工程指示 / 要求簡箋 ENGINEER INSTRUCTIONS(E.I.)

| 工程指示編號: | EI- 8436 | 修改版本: | A          |
| 工程編號:   | J 861    | 工程名稱: | 己連拿利       |
| 工程項目:   | 預制窗工藝調整  | 日期:   | 16/10/2024 |

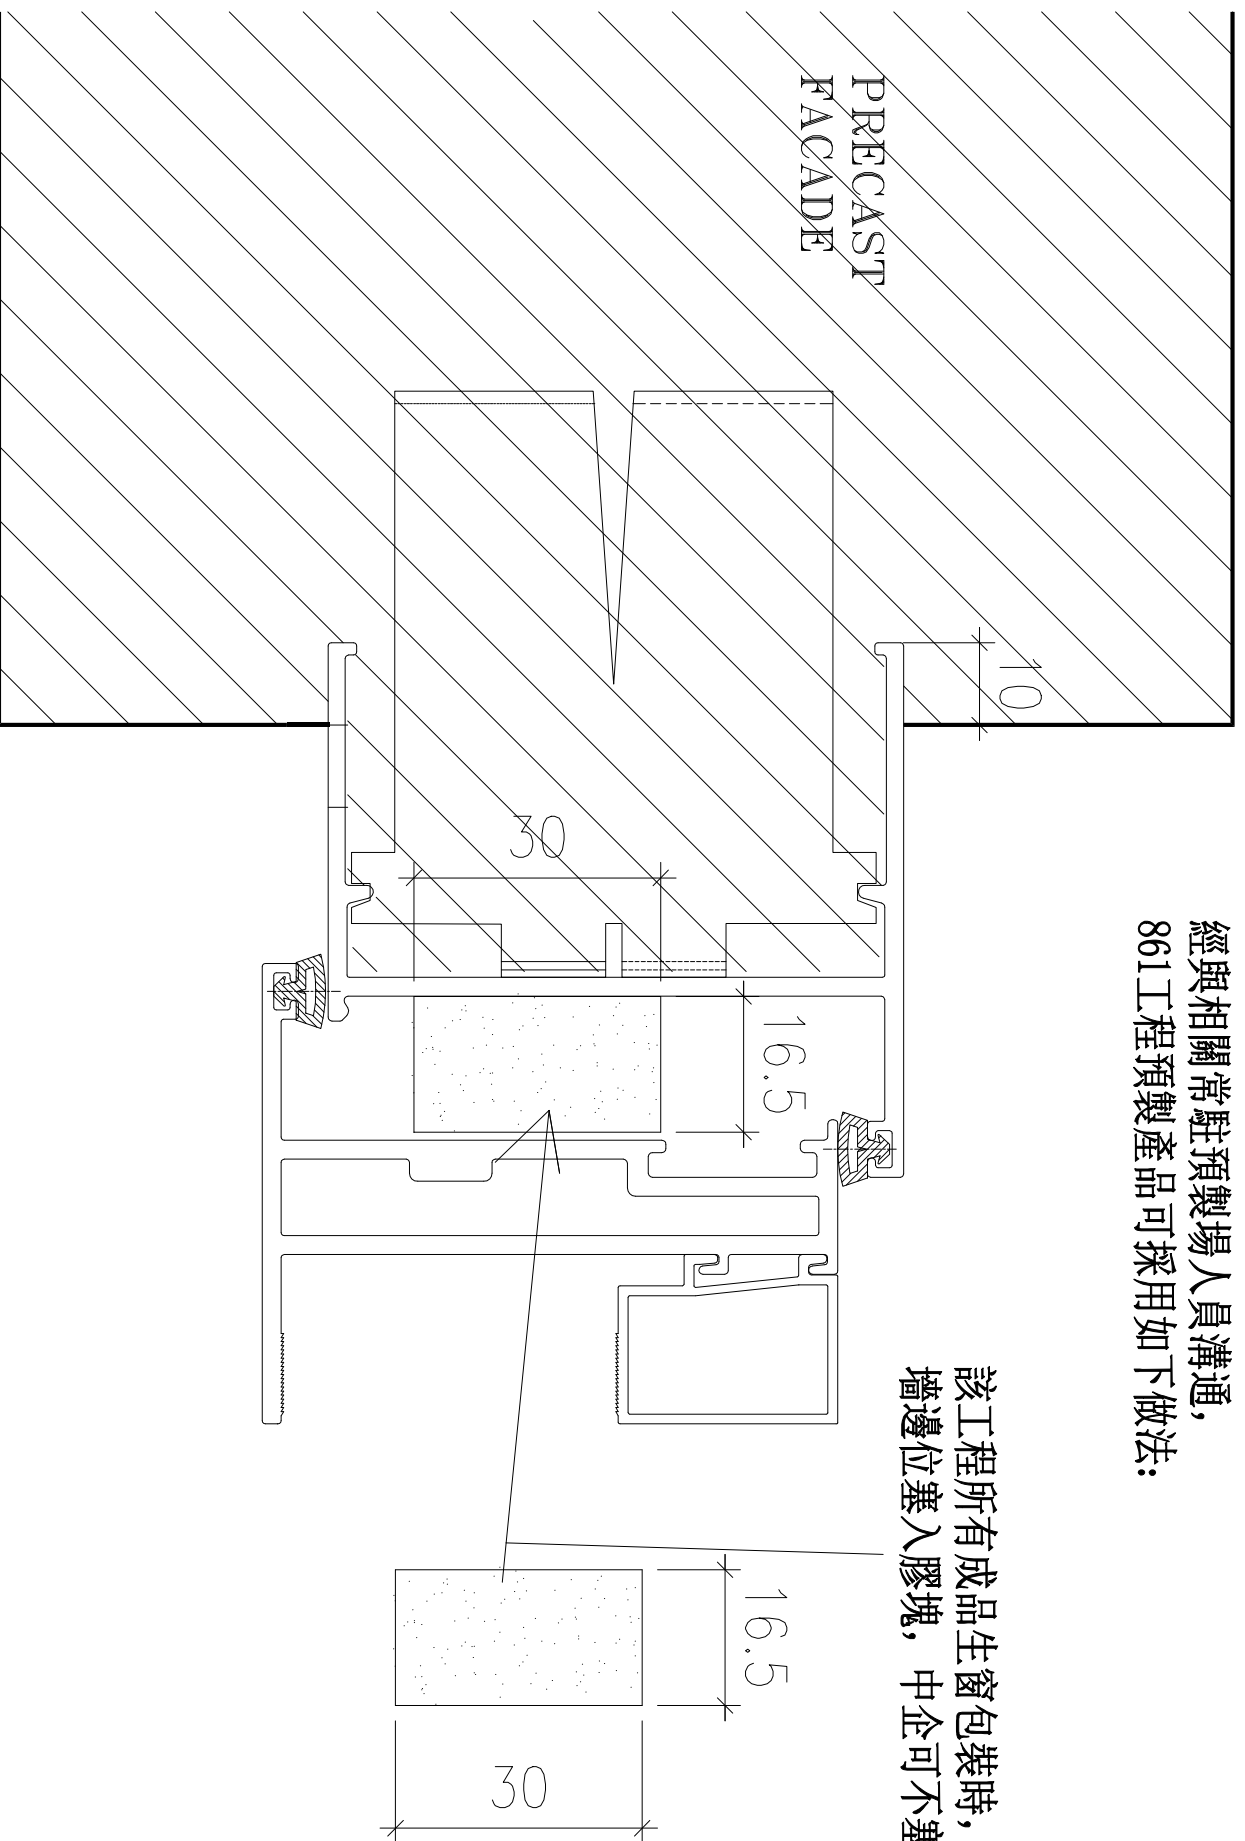
經與相關常駐預製場人員溝通，  
861工程預製產品可採用如下做法：

該工程所有成品生窗包裝時，靠  
牆邊位塞入膠塊，中企可不塞

**建議：**此幅窗分為3拍出貨，貨由預製場再組裝，以防搬動過程變形  
碰口開裂、夾通膠開裂影響防水性能

- 1、所有百頁玉、雀仔網與框分開出貨交預製場，完成預製后再裝上
- 2、僅此圖號百頁框需加裝支撐，以防搬動過程碰口開裂
